**Avis de la Mission Régionale d'Autorité environnementale
Nouvelle-Aquitaine
sur le projet de parc éolien de « Bournand »
sur la commune de Bournand (86)**

n°MRAe 2025APNA37

dossier P-2025-17085

Localisation du projet : Commune de Bournand (86)
Maître(s) d'ouvrage(s) : Volitalia
Avis émis à la demande de l'Autorité décisionnaire : Préfet de la Vienne (86)
En date du : 02/01/2025
Dans le cadre de la procédure d'autorisation : Autorisation environnementale
L'Agence régionale de santé et le préfet de département au titre de ses attributions dans le domaine de l'environnement ayant été consultés.

Plan de masse des aménagements – Etude d'impact p.243

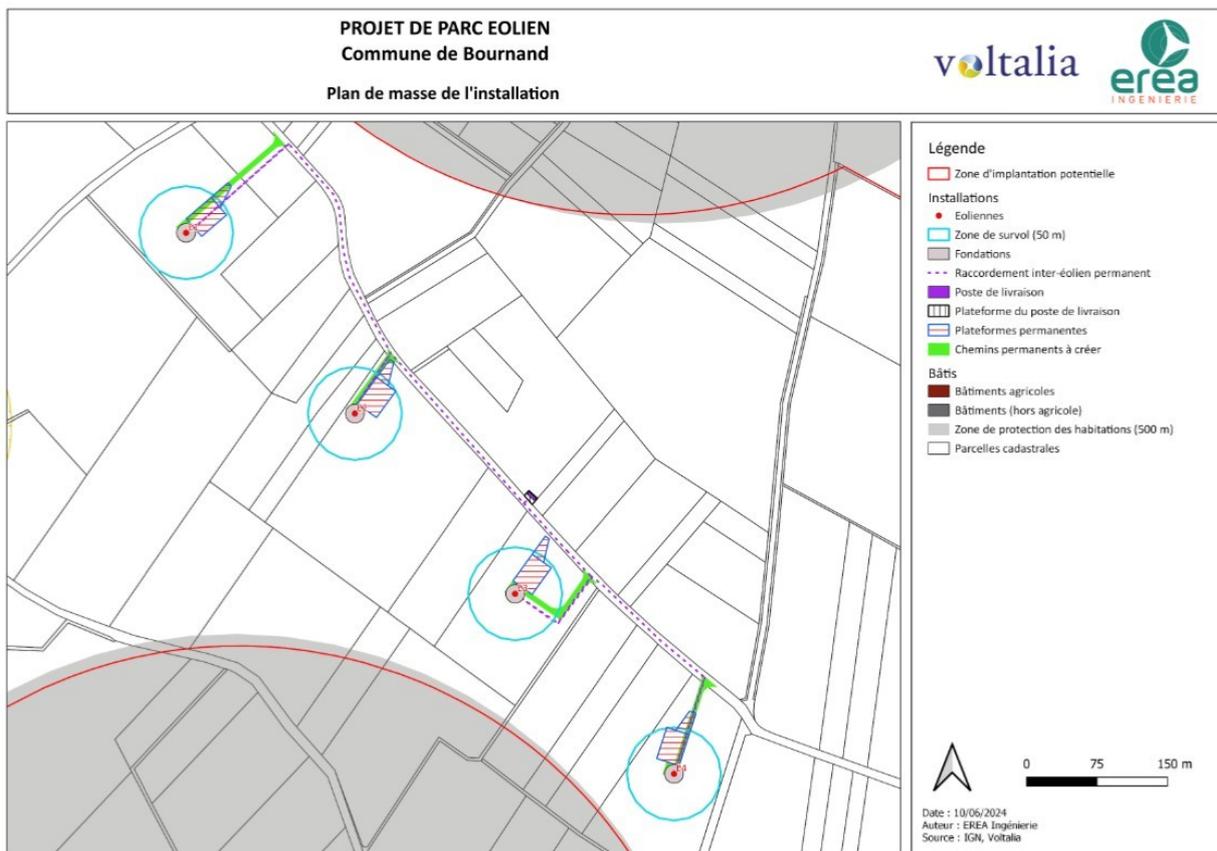
La MRAe rappelle que le raccordement du parc éolien au réseau public d'électricité, bien que portée par un autre opérateur, fait partie intégrante du projet et recommande donc que les enjeux environnementaux liés aux opérations de raccordement soient précisés et fassent l'objet de la mise en oeuvre de la séquence Eviter Réduire Compenser (ERC).

Une matérialisation du tracé prévisible via une cartographie plus détaillée, en visualisant les espaces sensibles éventuellement traversés et les enjeux prévisibles (zones humides, cours d'eau), permettrait de mieux les appréhender.

Cartographie des habitats naturels au sein de la ZIP – Etude d'impact p. 91

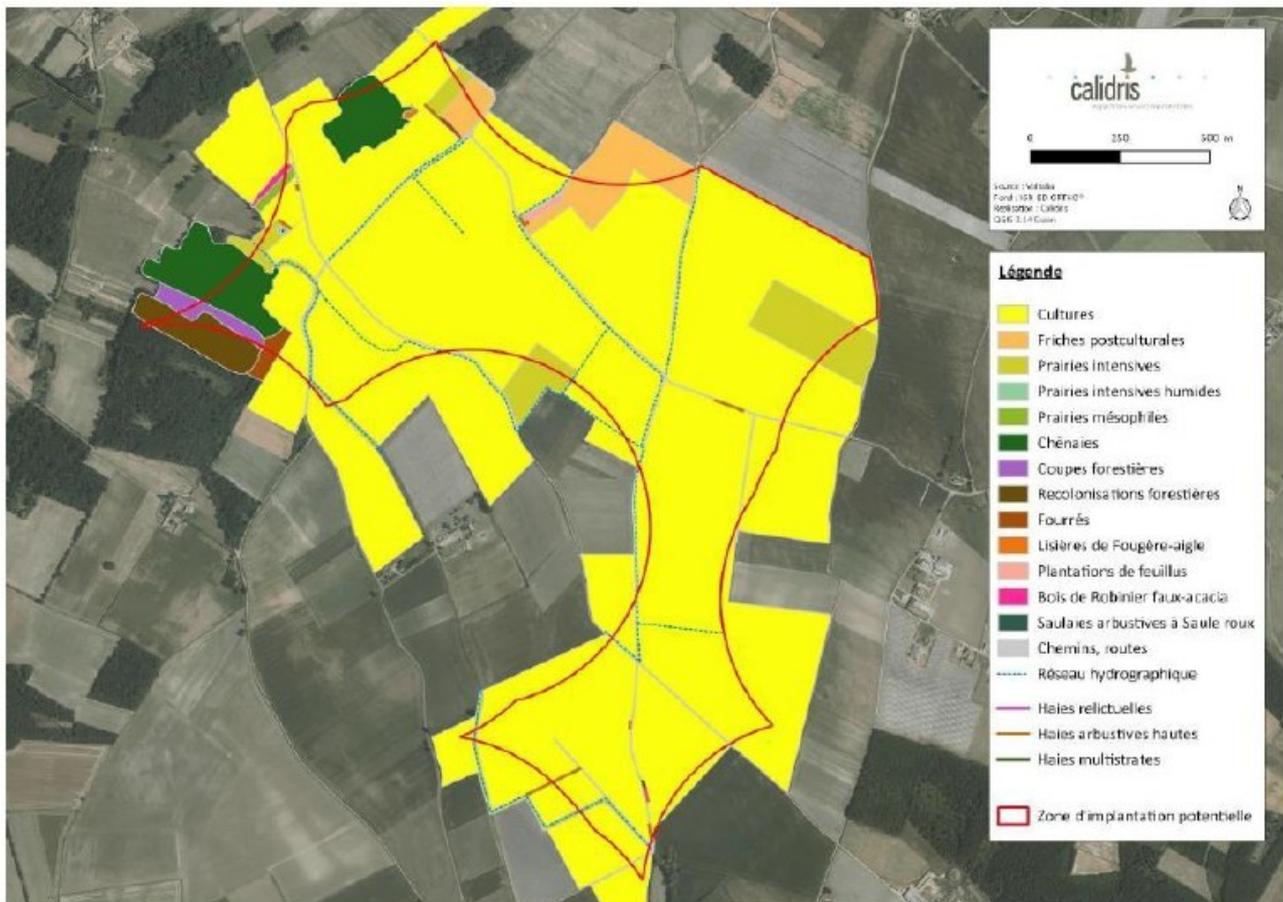
En revanche, la partie du réseau hydrographique présente au sein de la ZIP est caractéristique de zones humides n'est pas quantifiée en ce qui concerne les surfaces concernées. **La MRAe demande à ce que toutes les surfaces caractéristiques de zones humides soient précisées ainsi que la justification de leur évitement au regard de l'implantation des éoliennes.**

Parcs éoliens retenus pour l'analyse des effets cumulés – Etude d'impact p. 320

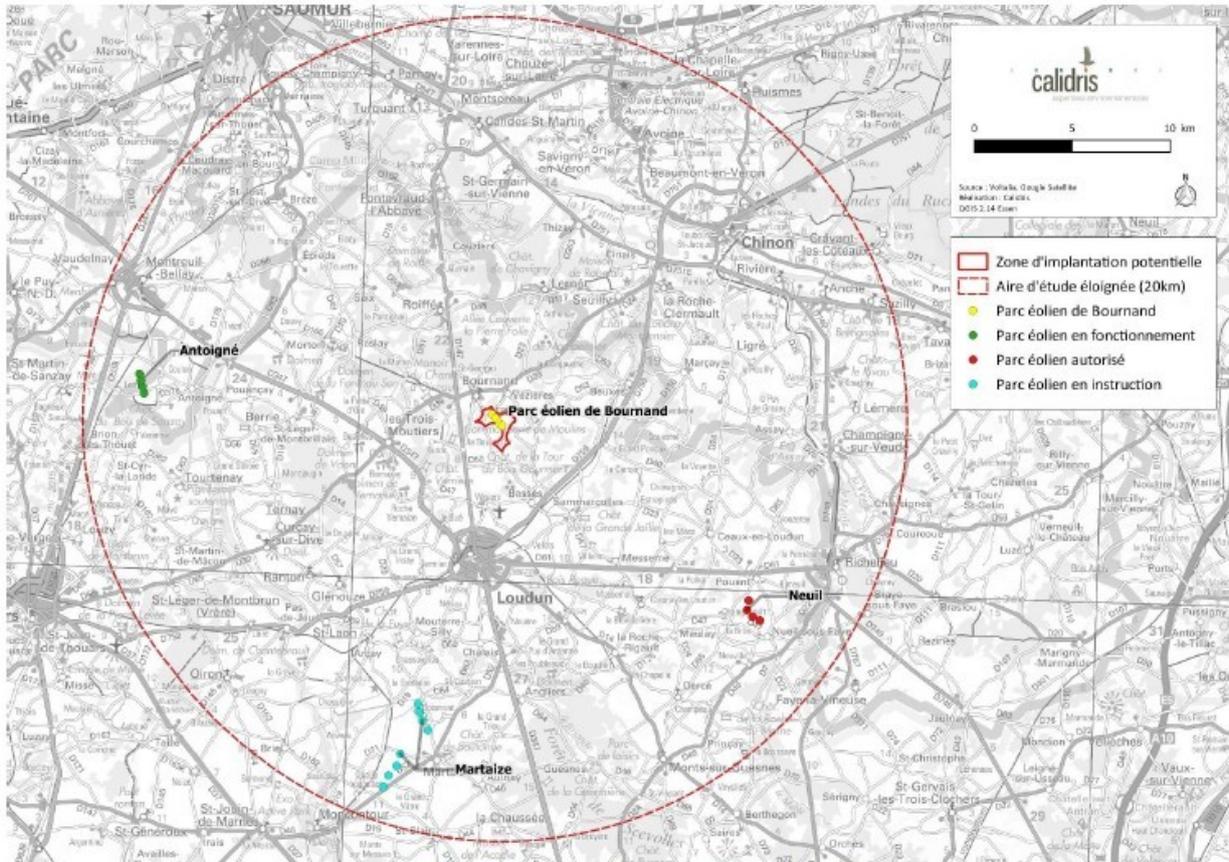
La MRAe relève que le parc de Neuil-sous-Faye, situé à environ 15 km et comportant 4 éoliennes, est réalisé et est en service.

La MRAe relève également que le recensement réalisé est insuffisant, car plusieurs projets éoliens plus proches existent : le projet éolien de Ceaux-en-Loudun comportant 8 éoliennes et situé à environ 9 km, le projet de la Plaine d'Insay comportant 6 éoliennes à environ 6 km.

La MRAe recommande de compléter l'analyse en intégrant les effets cumulés potentiels de ces projets proches non recensés par le dossier, et par la présentation des suivis environnementaux disponibles auprès des autres installations éoliennes les plus proches en service.
